4.8 汚染の拡大防止

汚染の拡大防止における具体的な補正内容を以下に示す。

計測制御系統施設における具体的な補正内容を以下に示す。

第 3.4-1 図 エリアモニタの配置図 (B-2)-②

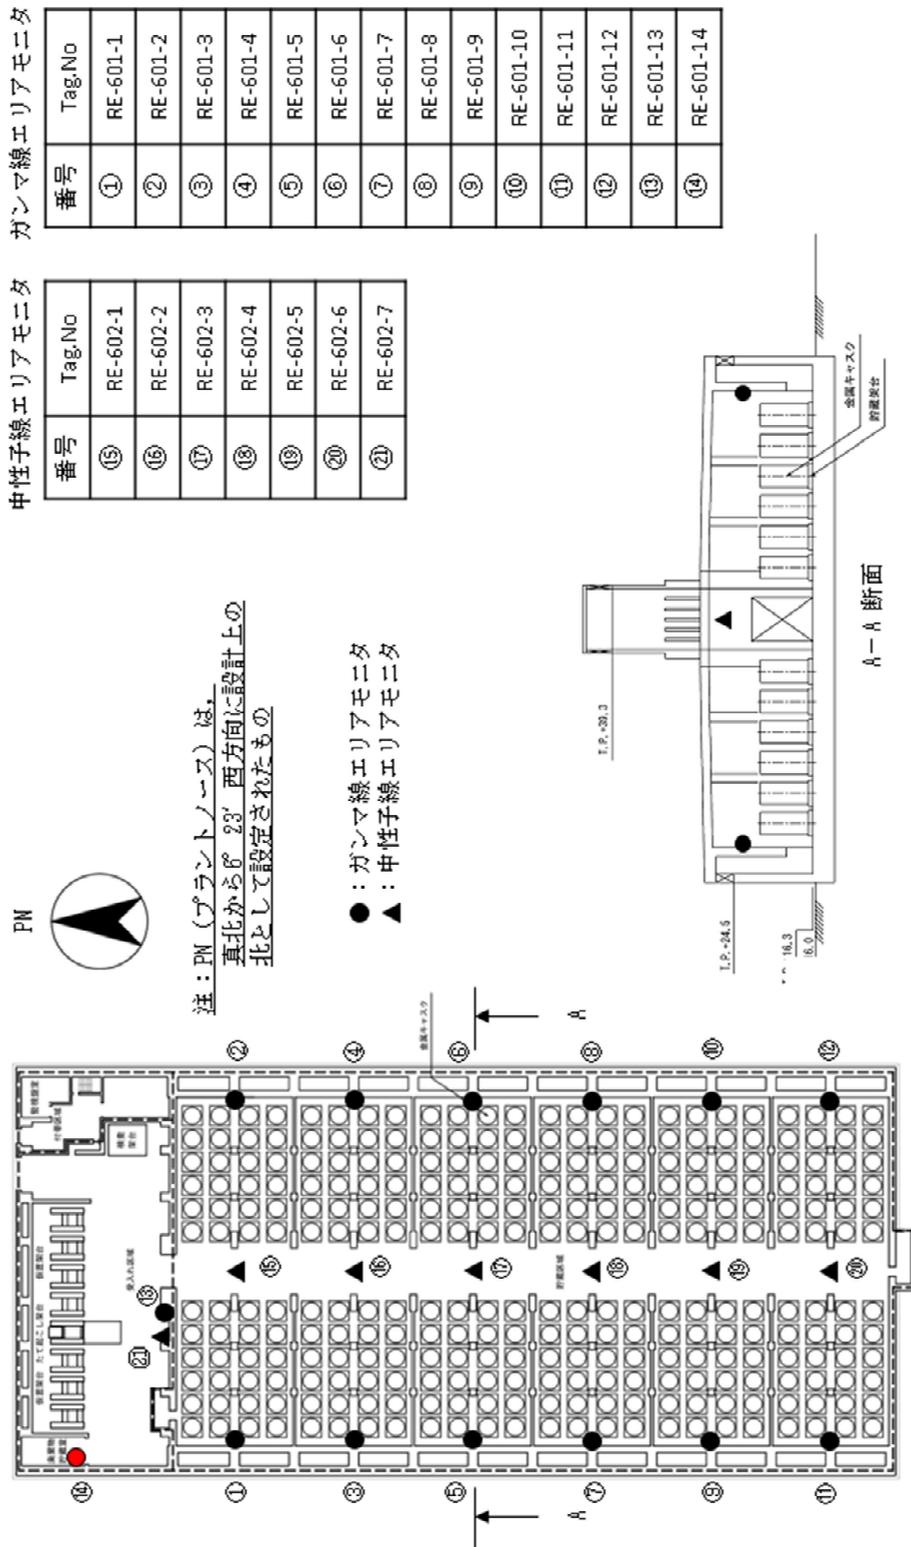
- ② 廃棄物貯蔵室のエリアモニタの設置位置を明確化する。

廃棄物貯蔵室は、貯蔵建屋内で発生した廃棄物をドラム缶及びステンレス製の密封容器に入れて保管するエリアであり、区画壁により囲まれる構造となっている。廃棄物を入れたドラム缶は貯蔵室の後方に配置する計画(B-1)-①としており、搬入作業に支障をきたさないように西側壁面の入口側(B-2)-②に配置する。

添付 19-2-4-1 エリアモニタリング設備エリアモニタ検出器の配置図
(PDF2816)

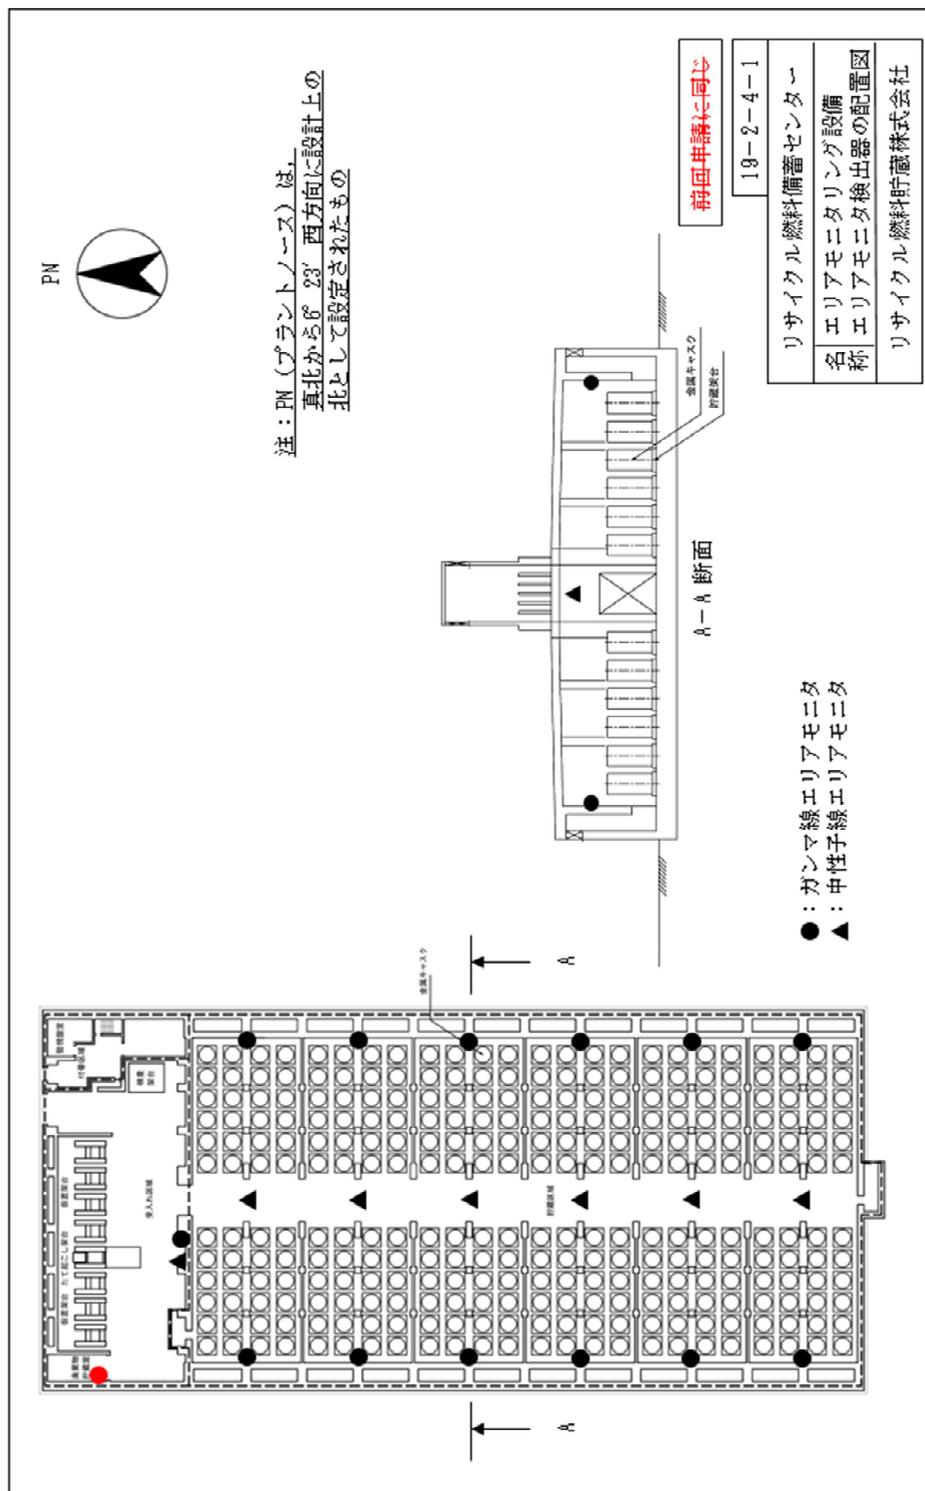
エリアモニタリング設備エリアモニタ検出器の配置図 (B-2)-②

添付 19-2-6-1 通信連絡設備の機器配置図 (B-1)-①

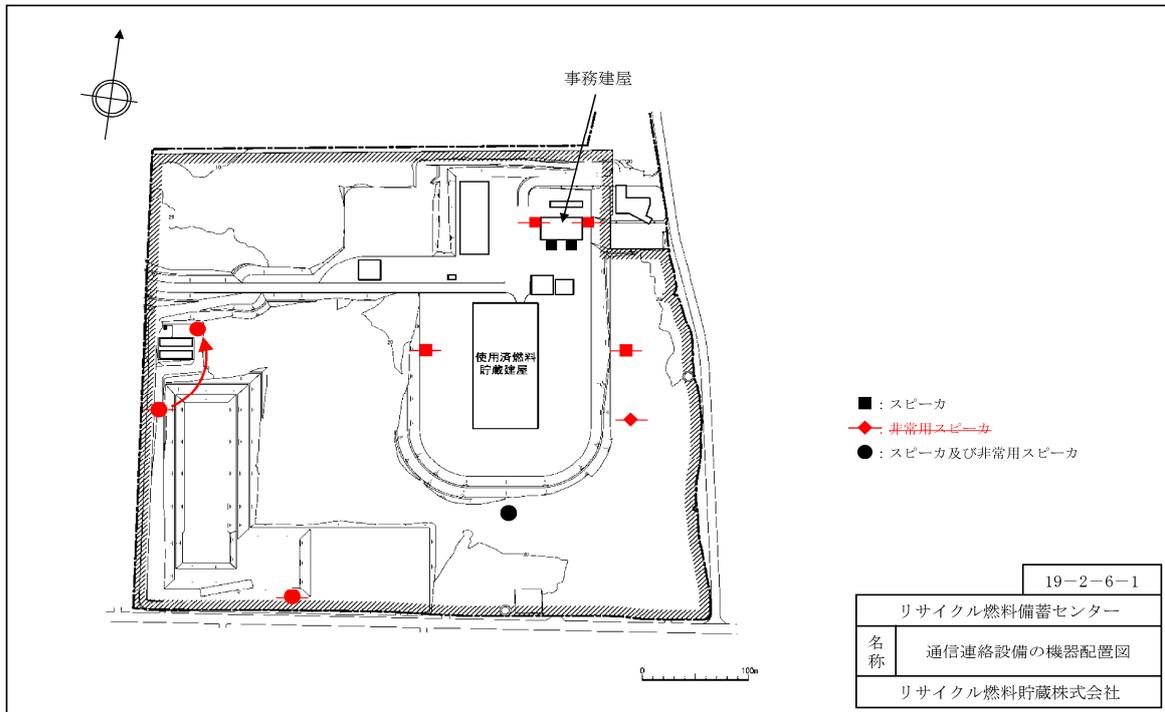
- ① 放送設備のスピーカ及び非常用放送設備の非常用スピーカについて、既設スピーカより高出力のスピーカの採用等により、設置数量（6箇所）の削減及び設置位置の見直しを図った。
